島根原子力発電所2号炉 審査資料	
資料番号	PLM-05-3
提出年月日	平成31年 2月 5日

島根原子力発電所2号炉 審査会合における指摘事項の回答 (低サイクル疲労)

島根原子力発電所2号炉 審査会合における指摘事項の回答一覧表

2. 島根2号炉と島根1号炉の比較(1/3)

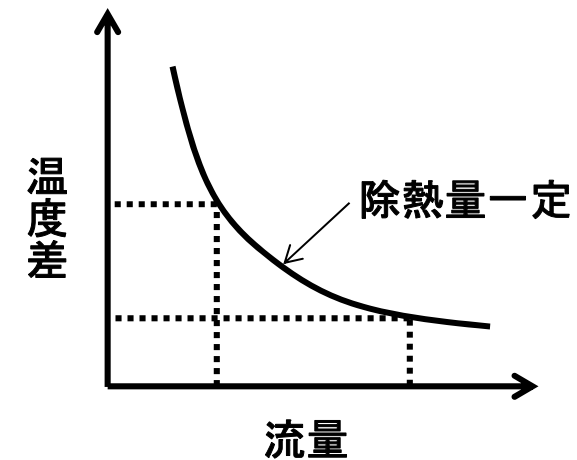
No.	指摘事項	回答
15-6 低サイクル疲労 (平成30年12月19日 第15回審査会合)	熱交換器の性能を踏まえて, 出口温度の 設定について整理して説明すること。	P2~P5

島根2号炉の熱交換器は、島根1号炉と比較して以下が異なる。

- ・島根2号炉では熱交換器の管側に炉水、胴側に冷却水が流れており、管側に冷却水、胴側に炉水が流れる島根1号炉の熱交換器と比較して、期待する性能を得るために必要な被冷却側流体である炉水の流量は増加する傾向がある。
- ・島根2号炉の熱交換器入口温度は 182°C と島根1号炉の 160°C と比較して高くなっている。

一般的に熱交換器での除熱量は、熱交換器出入口での被冷却側流体の温度差と流量の積により表される。除熱量が同じ場合は、被冷却側流体の流量が増加すると、熱交換器出入口の温度差は小さくなり、出口温度は入口温度に近づくため、出口温度が高くなる傾向を示す。

以上より、島根2号炉では熱交換器の流量が比較的多く、熱交換器出入口の温度差が小さいため、熱交換器出口温度は、島根1号炉の58℃と比較した場合、島根2号炉は126℃と高くなっていると考えられる。
